Vysvětlení zadávací dokumentace č. 3

podle §§ 98, 99 zákona č. 134/2016 Sb., o zadávání veřejných zakázek v platném znění (dále jen „Zákon“)

Zadavatel	Pardubický kraj
sídlo:	Komenského náměstí 125, 532 11 Pardubice
zastoupený:	JUDr. Martinem Netolickým, Ph.D., hejtmánem
IČO/ DIČ:	70892822/ CZ70892822
profil:	https://zakazky.pardubickykraj.cz
zástupce ve věcech technických:	Bc. Dita Svobodová Koldrová, oddělení přípravy a realizace investic
Zástupce pověřený organizací zadávacího řízení:	Mgr. Ing. Robert Hebký, advokátní kancelář advokat@hebky.cz
IČO:	64010082
sídlo:	Václava Řezáče 315, PSČ 434 01 Most
Název veřejné zakázky:	Modernizace silnice II/298 Býšť - hranice kraje, km 9,700-14,420
Druh zakázky / řízení:	stavební práce / nadlimitní zakázka / otevřené řízení
Zahájení řízení:	dne 28.3.2020 odesláním Oznámení do VVZ

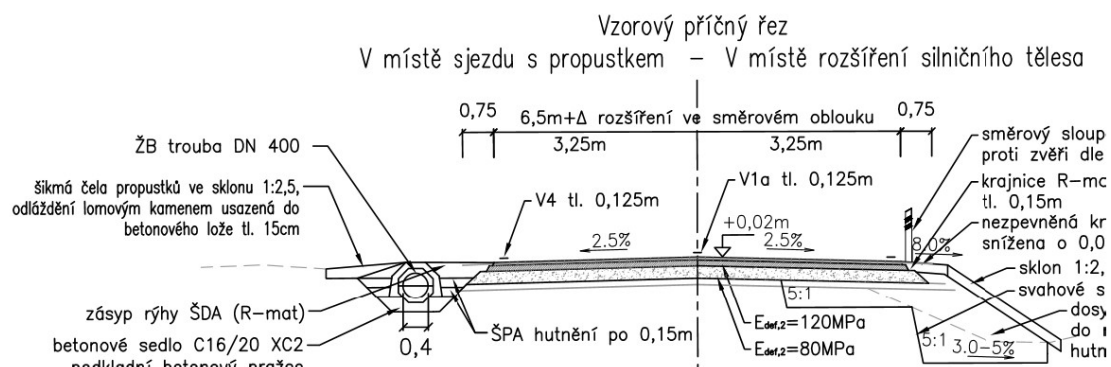
Dotaz č. 3: „Ve všech stavebních objektech u položek Soupisu prací - frézování chybi kvalitativní zařazení znovuzískané asfaltové směsi, která má být odvezena a uložena na cestní správu a údržby silnic Pardubického kraje (SÚS Pk). Pokud se jedná o ukládání znovuzískané asfaltové směsi získané z odfrézovaných nebo jiným způsobem vybouraných asfaltových vrstev pozemních komunikací upozorňujeme na skutečnost, že organizace SÚS Pk není možný příjemce odpadu. Z tohoto důvodu je možné v areálech SÚS Pk dle vyhlášky č. 130/2019 Sb., § 3 a 4a) ukládat pouze znovuzískanou asfaltovou směs kvalitativní třídy ZAS-T1, ZAS-T2, která je vedlejším produktem nebo přestala být odpadem. Doplní proto zadavatel zadávací dokumentaci u konstrukční vrstvy z asfaltové směsi, která má být dle zadávací dokumentace vybourána, odvezena a uložena na cestní správu SÚS Pk, o zařazení této vybourané směsi v souladu s vyhláškou č. 130/2019 a evropskou normou ČSN EN 14899 (838002) Charakterizace odpadů - Vzorkování odpadů - Zásady přípravy programu vzorkování a jeho použití ze dne 1. 8. 2006, o tyto podmínky, aby bylo účastníkům zadávacího řízení zřejmé, že se jedná o materiál kvalitativně vhodný pro další uložení na skládku SÚS Pk případně, že se jedná o materiál pro další zpracování mimo stavbu nevhodný?“.

Odpověď: Zpráva o zařazení asfaltových směsí dle vyhlášky č. 130/2019 Sb. byla dodatečně zveřejněna. Z ní jasně vyplývá, že materiál je v kvalitě ZAS – T1, jak v obrusné, tak ložné vrstvě.

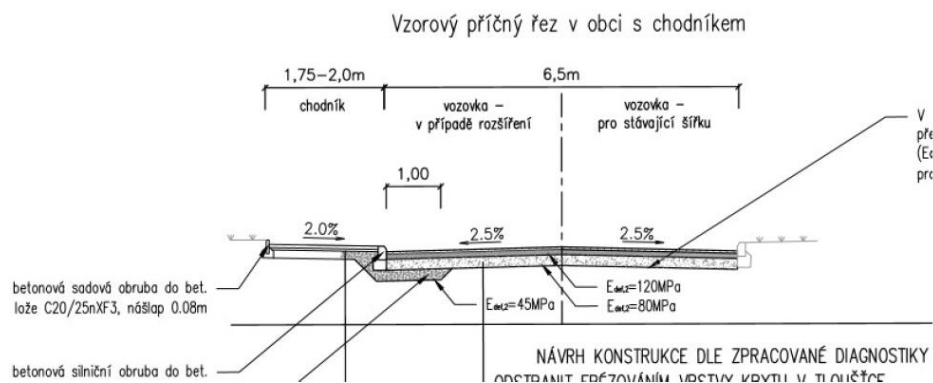
Dotaz č. 5: „V technické zprávě oproti výkresům vzorových příčných řezů komunikace a charakteristických příčných řezů chybí popis návrhu modernizace vozovky v místě jejího rozšíření. Je zde pouze uvedeno „V místě rozšíření vozovky bude konstrukce vozovky zesílena o vrstvu ŠDa v tl. 200 mm.“. To je v rozporu s výkresovou částí projektové dokumentace, kde dle charakteristických příčných řezů dojde k rozšíření násypového tělesa silnice včetně zásahu do aktivní zóny. Doplní zadavatel projektovou dokumentaci zadávací dokumentace o tyto údaje? Obsahuje Soupis prací všechny zemní práce včetně výpočtu kubatur, spojené s provedením rozšíření násypového tělesa silnice?“.

Odpověď: Technická zpráva byla doplněna o údaje o rozšíření vozovky. Zemní práce jsou zahrnuty v soupisu prací.

Tabulka 7 – Požadované minimální moduly přetvárnosti podloží vozovky a nestmelených vrstev vozovky před pokládkou následné konstrukční vrstvy vozovky v závislosti na jejich tloušťce a modulu přetvárnosti pod ní ležící vrstvy

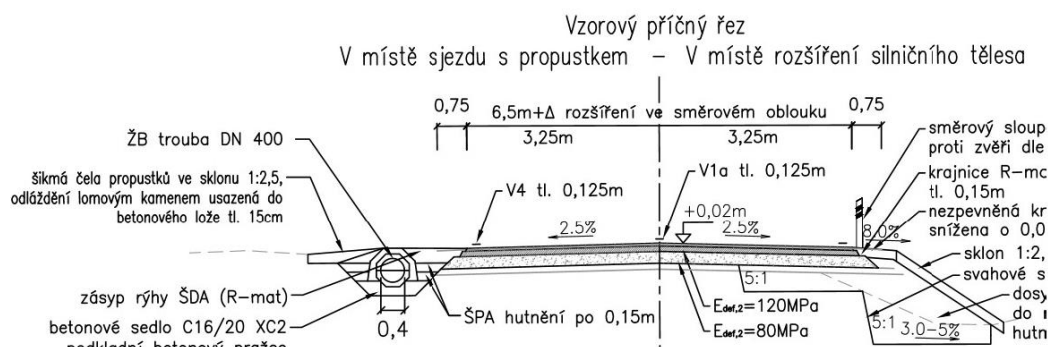
Žádáme zadavatele o vysvětlení požadovaných hodnot, kterých se má v rámci modernizace silnice dosáhnout v místě rozšíření vozovky v intravilánu obce Býšť – viz výkresová dokumentace SO 101 – vzorové příčné řezy. Na podloží je předepsaná min. hodnota modulu pružnosti min. 45 MPa, na doplněné vrchní podkladní nestmelené vrstvě ze ŠD tl. 200 mm má být dosaženo hodnoty modulu pružnosti podkladní vrstvy min. 80 MPa. Dosáhnout vyšší hodnoty modulu pružnosti na nestmelené vrstvě ze ŠD tl. 200 mm o 35 MPa je prakticky neproveditelné a technicky nedosažitelné. Žádáme zadavatele o vysvětlení požadavku na dosažení a dodržení předepsaných hodnot modulu pružnosti na vrchních podkladních vrstvách předepsaných projektovou dokumentací.“

Odpověď: Dle tabulky v TP je tento model pružnosti doporučený, tedy možný.
